**COMUNE DI PIEVE VERGONTE**

**UTILIZZAZIONE A FINI ENERGETICI DEL RIO ARSA  
PROGETTO PER LA REALIZZAZIONE DI CENTRALE  
IDROELETTRICA**

**RISPOSTE ALLA 3<sup>a</sup> CDS del 21.6.2022**

**EDIFICA s.r.l.**  
Via Marconi n°14  
**28845 DOMODOSSOLA (VB)**  
p.iva n° 02301240038

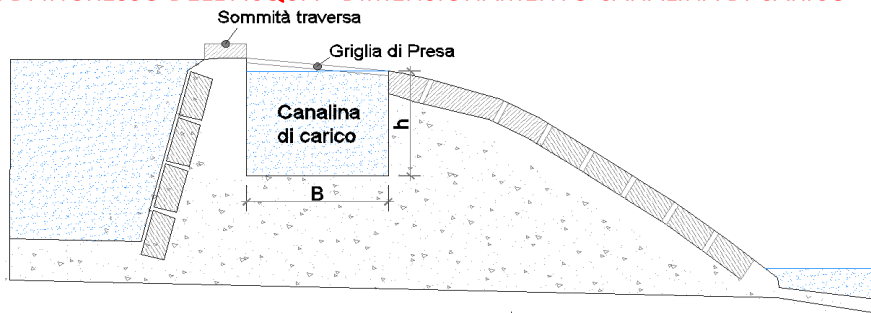
- Si ripresenta tavola grafica n° 5 con rappresentazione della sezione 17 che risponde a quanto richiesto
8. a pag. 10 della relazione tecnico illustrativa è indicato quanto segue: *"In ottemperanza agli obblighi previsti dal regolamento ai fini del controllo del livello idrico, verrà posizionato un misuratore di livello ad ultrasuoni che rileverà costantemente il livello dell'acqua nello stramazzo Bazin a sezione rettangolare. Lo strumento consentirà di registrare in continuo i valori del livello dell'acqua e tramite un microprocessore trasmetterà i segnali alla sala di ricezione per controllare i prelievi. Lo stramazzo sarà munito di una stadia altimetrica per il controllo visivo del deflusso. La scelta del misuratore ad ultrasuoni risulta di maggior garanzia e sicurezza perché misuratori in alveo di un regime torrentizio comporterebbero frequenti malfunzionamenti e rotture per effetto dei rotolamenti dei ciottoli trasportati dalla corrente."*. Visto quanto indicato si chiede di valutare attentamente e relazionare se lo strumento previsto per il deflusso ecologico sia realmente funzionante;

9. sulla tavola 4 è previsto un rilascio del DE da stramazzo con dimensioni in sezione riconducibili a numeri decimali (mm), si chiede di rivedere le proporzioni dell'opera in maniera tale da poter verificare con più facilità la luce e il battente, una volta realizzato (arrotondamento a cm);

- Quanto relazionato viene confermato; a pag. 10 si parla della strumentazione che verrà posizionata tra

dissabbiatrice a vasca di carico; per quanto riguarda il DE si posizionerà stadia idrometrica indicata in tavola grafica numero 4 al particolare grafico F
